*Ministero dell' Ambiente
e della Sicurezza Energetica*

OGGETTO: [ID: 11363] Riassetto della Rete Elettrica AT nell'area metropolitana di Roma Quadrante Sud Ovest - Variante altezza n. 7 sostegni. Valutazione Preliminare ai sensi dell'art. 6, c. 9, del D.Lgs. 152/2006. Nota Tecnica.

Figura 2 Stralcio interventi

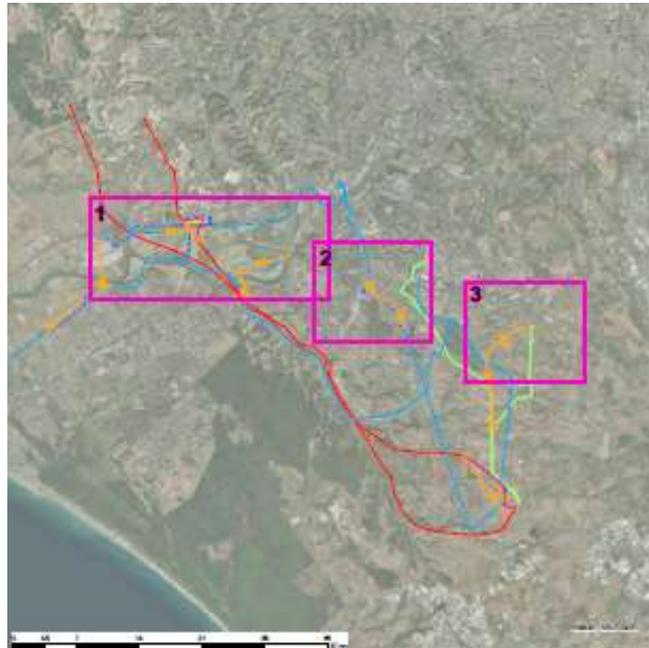
Nello specifico gli interventi oggetto di modifica interessano tre macroaree così distinte:

- Area a Ovest di Roma in cui ricadono i sostegni n. 14N (opera II.6); n. 12N, n. 11N, n. 5N e n. 4N (opera II.3 e II.7). Le opere sono situate in una zona con morfologia pianeggiante a vocazione agricola di tipo monospecifica di frumento o pascolo, compresa tra il corso del Tevere ed alcune importanti via di collegamento adiacenti alla città di Roma (autostrada Roma-Fiumicino, Via del Mare, etc.);

- Area a Sud di Roma- Varianti -Castelluccia – Selvotta in cui ricade il sostegno 2N (opera II.10). L'area interessa zone antropizzate della campagna romana, nello specifico la zona dell'Agro Romano in prossimità della SP3c (via Ardeatina), esternamente al G.R.A. nel territorio del Municipio IX della Città Metropolitana di Roma;

- Area a Sud di Roma – Varianti Vallerano in cui ricade il sostegno 23N (opera II.11). L'area interessata è denominata "Vallerano", ed è localizzata esternamente al G.R.A., tra la SP95b
